INTERCONNESSIONE DEI SISTEMI IDRICI
COLLEGAMENTO TIRSO-FLUMENDOSA 4° LOTTO
COLLEGAMENTO SULCIS - IGLESIENTE

INTEGRAZIONI
NELL'AMBITO DELLA PROCEDURA DI VIA

Osservazione n. 5.6

Rif. nota istruttoria: El-Rep. 1491/2021 del 11/03/2021_ARPAS

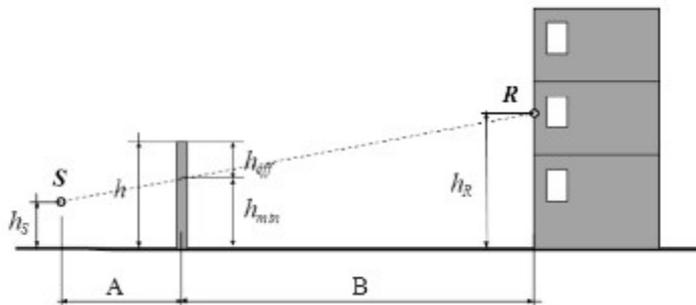
rif. El-Rep. 1491/2021 del 11/03/2021 ARPAS, Punto 5.6 del Documento Istruttorio

Il dimensionamento della barriera acustica consiste nel determinarne la sua altezza h a partire dalla posizione che essa ha verso la sorgente e il recettore, in base all'attenuazione che si intende possieda (ΔL).

Utilizzando il metodo semplificato e sulla base dei parametri indicati in figura (schema rappresentativo per il dimensionamento della barriera), vale la seguente relazione:

$$h_{\min} = h_s + \left(\frac{h_R - h_s}{A + B} \right) \cdot A$$

Ipotizzando un'altezza della sorgente pari a 2,5 m, un'altezza del recettore pari a 4 m, e i parametri A e B pari rispettivamente a 3 m e 47 m, si ricava un'altezza minima della barriera pari a 2,55 m.

Tali barriere dovranno essere utilizzate in prossimità di ricettori sensibili durante le lavorazioni che comportino livelli di pressione sonora di classe elevata.
